Objet : Instruction Permis de construire : AT 091 479 25 10038 – PC 091 471 25
30027
Courrier en réponse au mail du 12 janvier 2026

Notice d'accessibilité des personnes à mobilité réduite aux Établissements et Installations ouvertes au public. (E.R.P. et I.O.P.)

CONSTRUCTION D'UN CENTRE DE DONNÉES
et CRÉATION D'UN POLE TERTIAIRE(réhabilitation du RIE)

Accès et stationnement

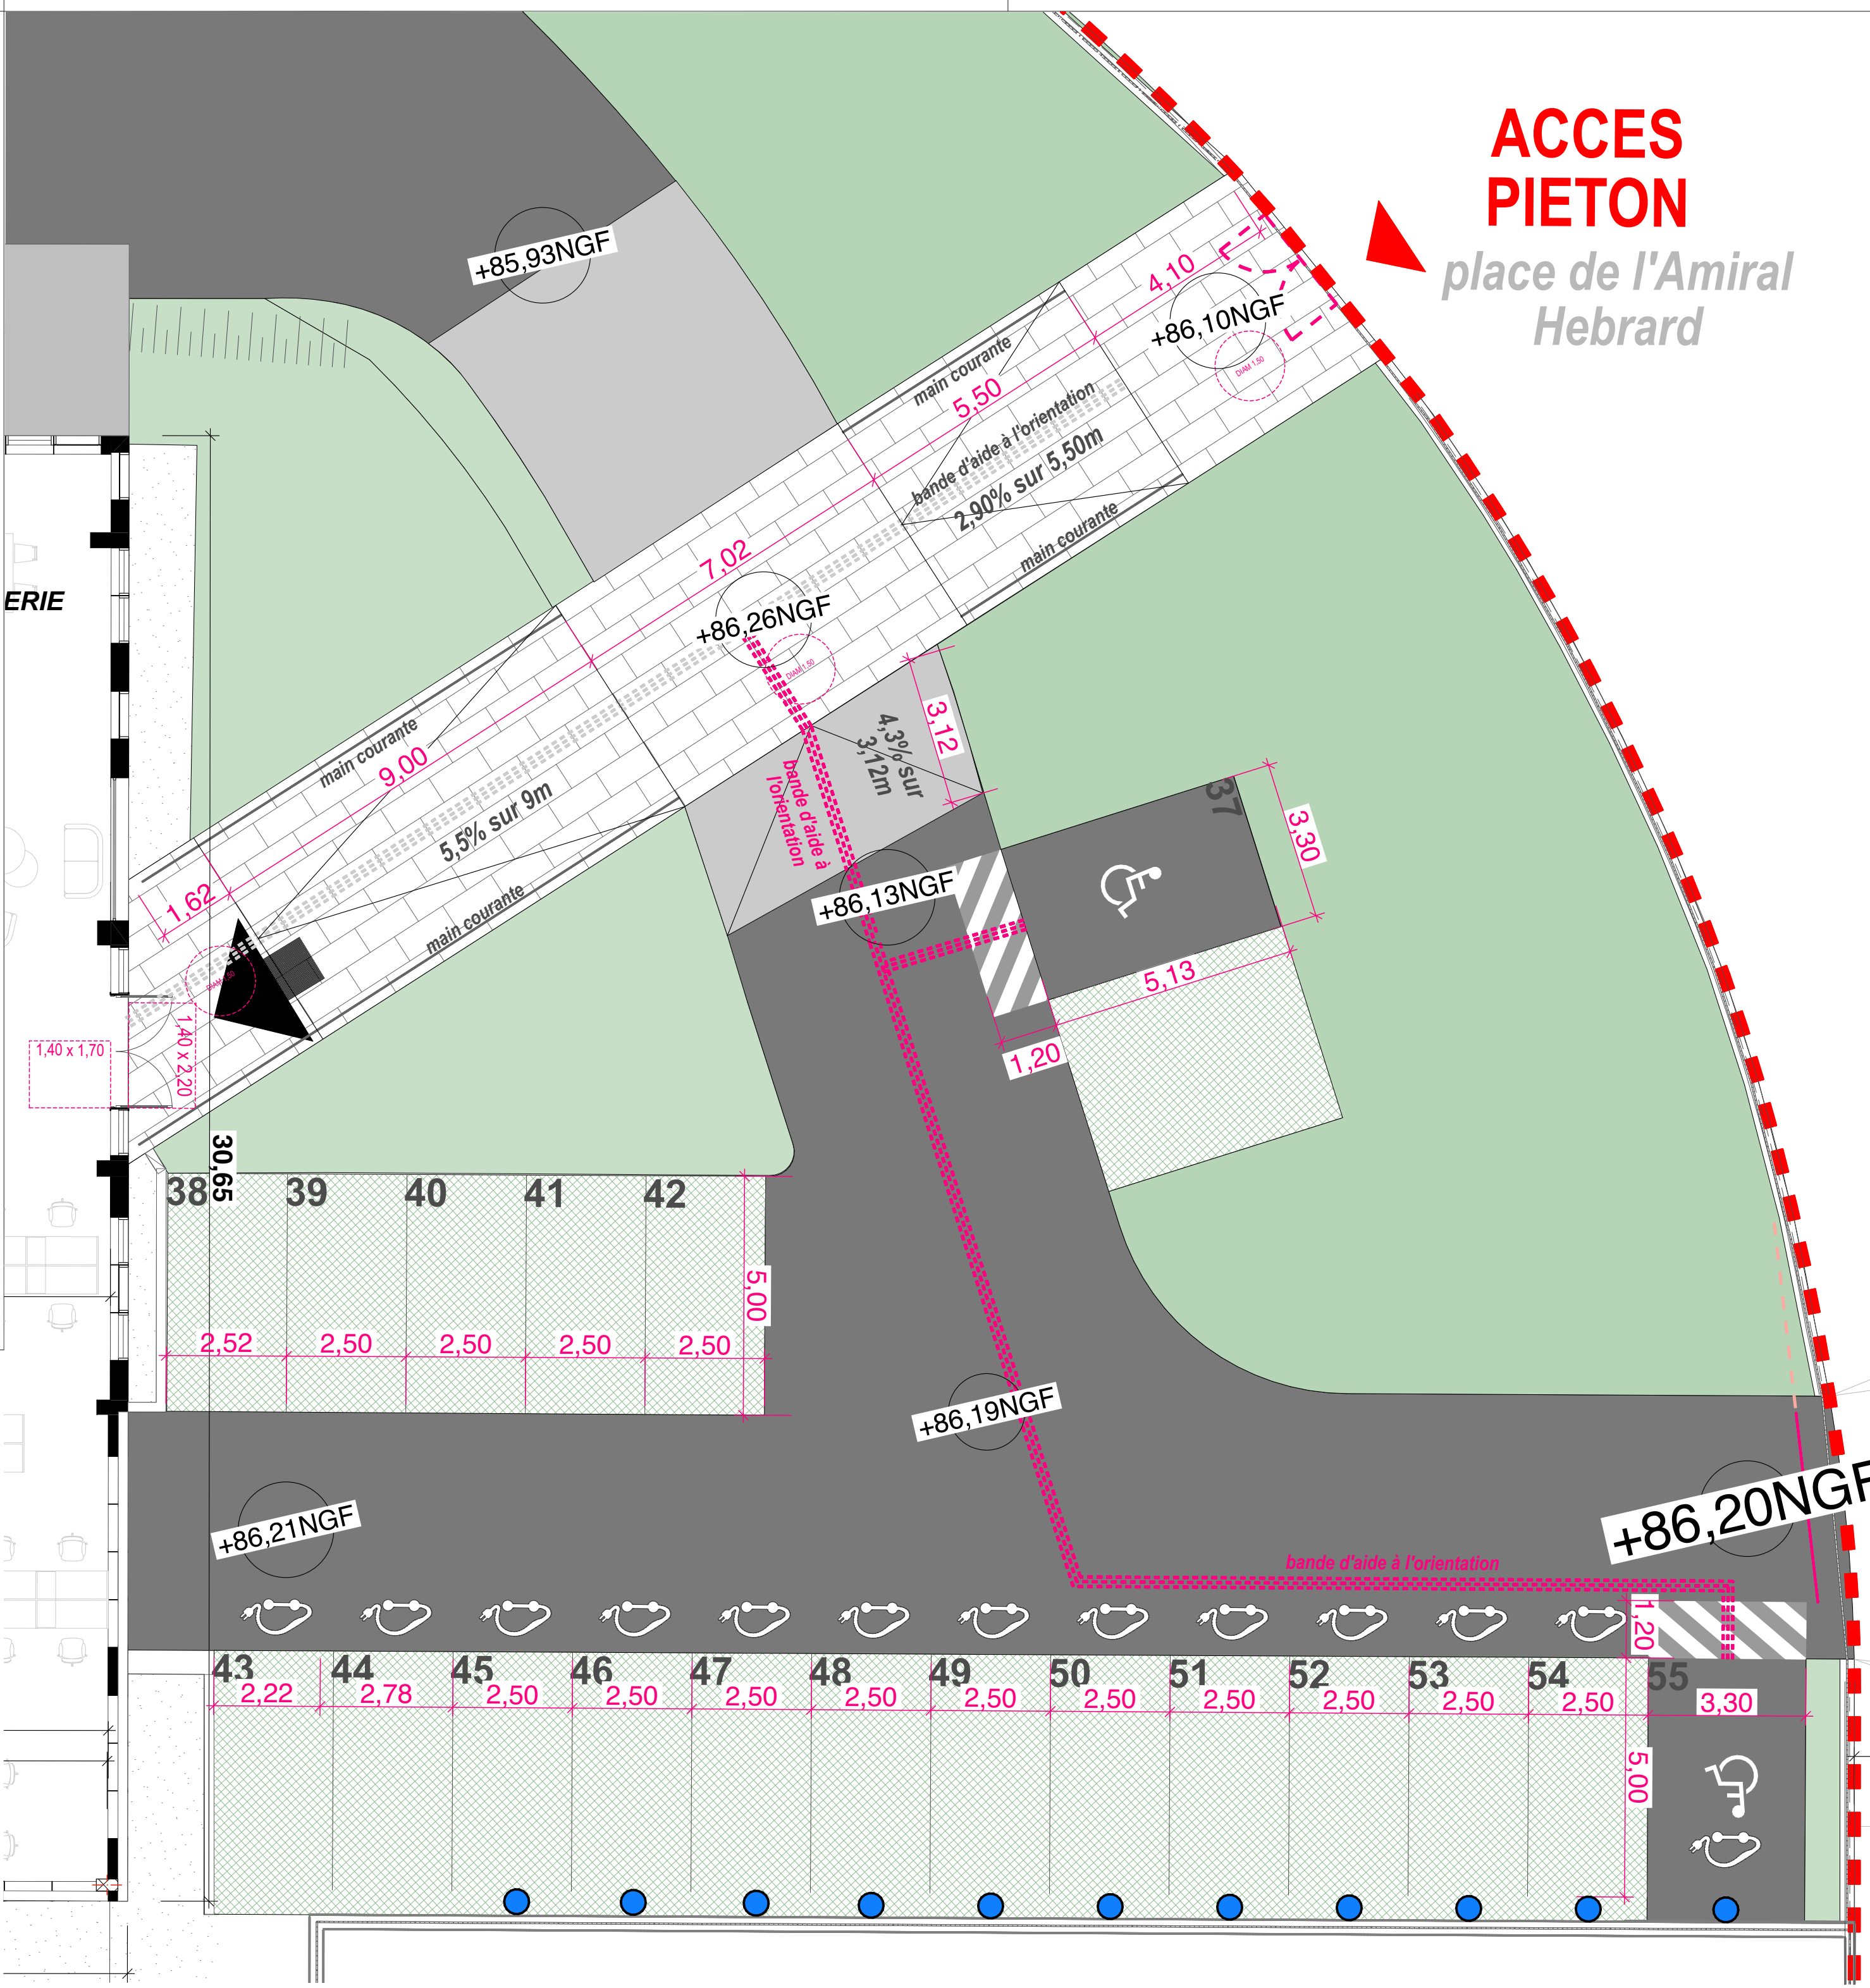
- sur le plan accès et stationnement merci de rajouter pour le guidage au sol (clous podotactiles) des places de stationnements PMR vers l'entrée du bâtiment.
- Sur les sanitaires PMR:
 - > En R+1 il faut rajouter un espace d'usage pour le lavabo et donc revoir l'aménagement du sanitaire.
 - > En R+2 il faut rajouter un lavabo dans le sanitaire PMR et un espace d'usage pour le lavabo et donc revoir l'aménagement du sanitaire.
 - > Indiquer dans la notice d'accessibilité que le lave-main sera équipé d'une robinetterie dont la commande ou la cellule de déclenchement est située à plus de 0,40 m de tout angle rentrant de parois ou de tout autre obstacle à l'approche d'un fauteuil roulant ;

Le cheminement est muni de signalétique au sol (clous podotactiles oblongs) qui assureront le guidage jusqu'à l'entrée de l'établissement.

GUIDAGE AU SOL (clous podotactiles)
